RAPPORT DE L'INSPECTION DES INSTALLATIONS CLASSEES

**Demande d'autorisation environnementale
visant la création et l'exploitation d'un parc éolien**

société : FERME EOLIENNE DU PATIS AUX CHEVAUX
siège : 1 rue des Arquebusiers - 67000 STRASBOURG
implantation du projet : communes de Airvault (79600),
Glénay (79330) et Tessonnière (79600)

- Objet :** Examen du dossier de demande d'autorisation environnementale complété
- Références :** Ordonnance n° 2017-80 et décrets n° 2017-81 et n° 2017-82 du 26 janvier 2017 relatifs à l'autorisation environnementale
- Pièces Jointes :**
- . Annexe 1 : graphiques
 - . Annexe 2 : avis de l'Autorité environnementale (consultation article R.181-19)
 - . Annexe 3 : consultation et avis en application des articles R.181-18 à R.181-33
 - . Annexe 4 : consultation et avis en application des articles R.181-36 à R.181-38
 - . Annexe 5 : projet d'arrêté d'autorisation environnementale

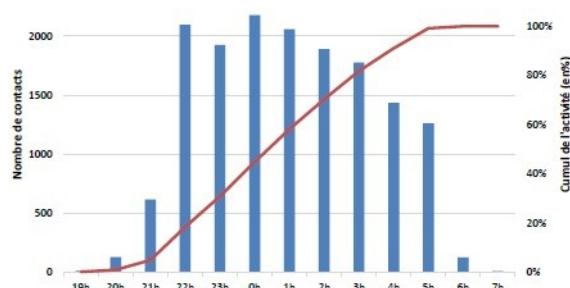
La DREAL considère que le bridage de protection des chiroptères prévu au niveau des éoliennes 1 à 5 est pertinent, moyennant les adaptations suivantes, qui résultent notamment d'une faiblesse de l'étude d'impact en matière d'inventaires (nombre de sorties de terrain insuffisante ; manque d'écoute en hauteur) :

- suppression du critère 'pluie'. En effet, le vol des chauves-souris n'est pas exclu, en cas de pluie légère ou de pluie de longue durée ;
- mise en route du bridage dès le 1^{er} mai, sans attendre le 31 juillet. En effet, au vu des écoutes sur 7 nuits (en mai, juin, juillet, août, septembre et octobre 2016), l'étude d'impact constate : « C'est au printemps que cette activité est la plus forte avec une moyenne de 2 605 contacts, contre 684 en été et 2 303 en automne » (cf Pièce 4 Annexe 1 page 125).

Dans son mémoire de septembre 2018 en réponse à l'avis de l'Autorité environnementale, la FERME EOLIENNE DU PATIS AUX CHEVAUX précise pourquoi elle prévoit un bridage seulement à partir du 31 juillet (et maintenant jusqu'au 31 octobre) : bibliographie internationale ; retour d'expérience des suivis d'activité et mortalité de 3 parcs éoliens voisins (Glénay, Avelles-Thouarsais et Irais ; Maisontiers et Tessonnière). En particulier, à Glénay, le suivi d'activité 2017 montre un nombre moyen de contacts par nuit de 7,3 à l'automne, 1,7 en été et 0,6 au printemps. Cet argument nouveau est intéressant mais la transposition des observations de Glénay est peu cohérente avec l'analyse initiale de l'étude d'impact (cf alinéa précédent).

Le projet d'arrêté d'autorisation environnemental joint est construit dans ce sens. Il rappelle que les conditions réglementaires de bridage pourront évoluer, à la baisse ou à la hausse, sur la base des observations d'activités de chauves-souris et de mortalité, par exemple après deux ou trois années d'exploitation (moyennant le porté à connaissance de modification non substantielle prévue à l'article R.181-46).
